##### 159<sup>e</sup> session

**Accord de 1958: Examen de projets d'amendements  
à des Règlements existants, proposés par le GRE**

### **Proposition de complément 41 à la série 03 d'amendements au Règlement n° 37 (Lampes à incandescence)**

#### **Communication du Groupe de travail de l'éclairage et de la signalisation lumineuse\***

*Feuille PR27/7W/1, tableau, désignation du culot, lire:*

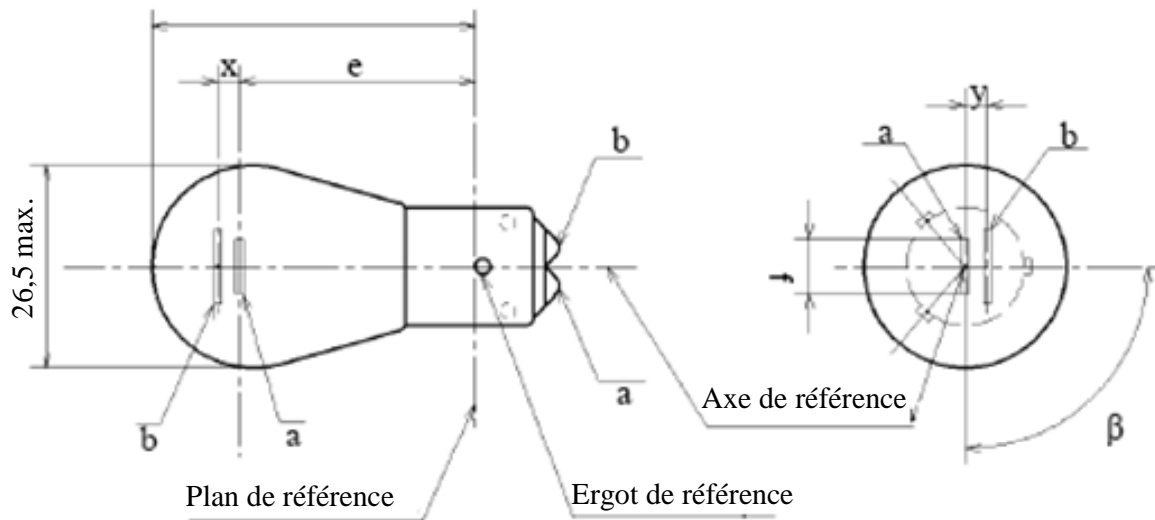
Culot WU2.5x16q selon la publication 60061 de la CEI (feuille 7004-104D-1)
--

## Feuille PY21/5W/2

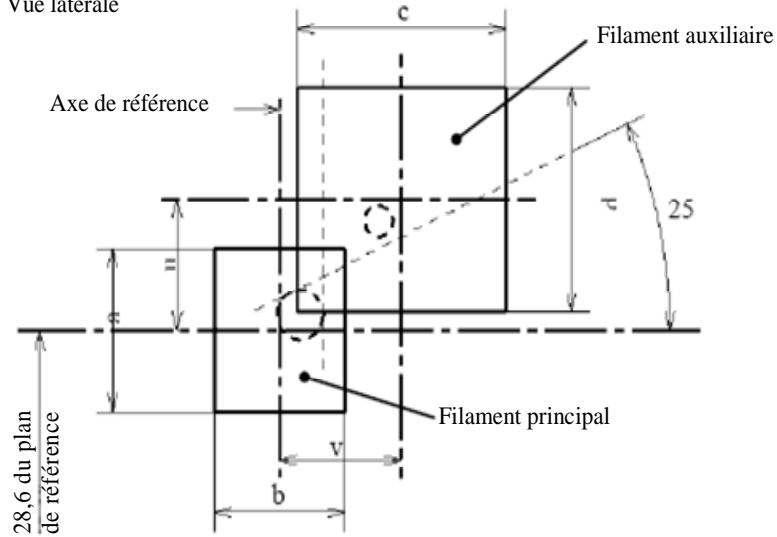
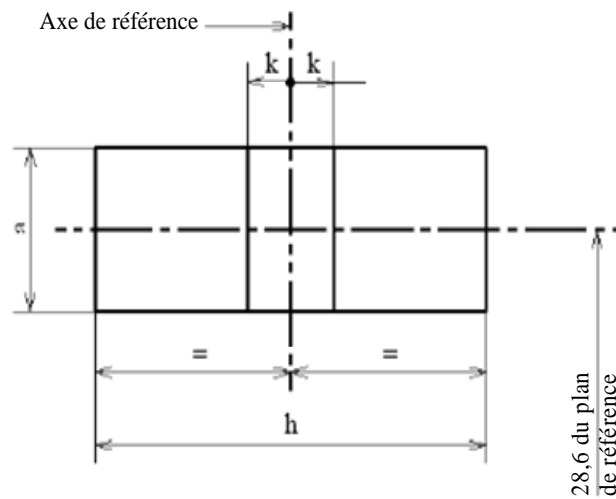
*Insérer, entre les feuilles PY21W/1 et PY27/7W/1, les nouvelles feuilles PY21/5W/1 à 3, libellées comme suit: (voir les pages ci-après)*

1. La lampe à incandescence est placée dans une douille pouvant tourner autour de son axe, cette douille ayant soit un cadran gradué, soit des butées fixes correspondant aux limites tolérées du déplacement angulaire (à savoir  $15^\circ$ ). La douille est alors tournée de telle sorte qu'une vue en bout du filament soit obtenue sur l'écran, sur lequel l'image du filament est projetée. La vue en bout du filament doit être obtenue dans les limites tolérées du déplacement angulaire.

- 2.1 La projection du filament principal doit être située entièrement à l'intérieur d'un rectangle de hauteur «a» et largeur «b» dont le centre est placé à la position théorique du centre du filament;

- 2.2 La projection du filament auxiliaire doit être située entièrement:
    - 2.2.1 À l'intérieur d'un rectangle de largeur «c» et hauteur «d» dont le centre est placé à une distance «v» à droite de et à une distance «u» au-dessus de la position théorique du centre du filament principal;

- 3.1 La projection du filament doit être située entièrement à l'intérieur d'un rectangle de hauteur «a» et largeur «h» centré sur la position théorique du centre du filament;
